Referanser:
Dykkar:
Vår: 21/10768 - 22/9865

Dato:
02.02.2022

Svar på søknad om dispensasjon frå byggegrensa og utvida bruk av avkjørsle for behandling etter veglova - gbnr 214/118 m. fl. Fyllingsnes

Figur 1 Detaljtegning for avkjørsel.

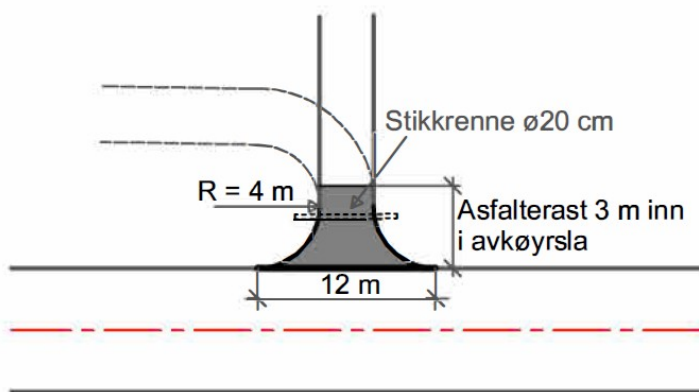
- Geometrisk utforming av avkjørselen skal være som vist i detaljtegninger. Der avkjørselen kommer ut fra Fyllingsnesvegen, må den utvides slik at kravet til svingradius på $r=4$ meter oppfylles. Skal man enten kjøre til høyre inn på avkjørselen eller til venstre ut fra avkjørselen, så er svingen altfor krapp. Dette må løses ved at den første delen av avkjørselen flyttes noen meter inn slik at denne svingen ikke blir så krapp som den er i dag.

- Sikt i avkjørselen er satt til minimum 4 x 45 meter. Siktsonen kan ikke nyttes til parkering eller hensetting av sikhindringer som er høyere enn 0,5m over kommunalt vegnivå.

Kravet gjelder også for vegetasjon. Siktsonen skal til enhver tid holdes vedlike av eier/bruker av avkjørselen.
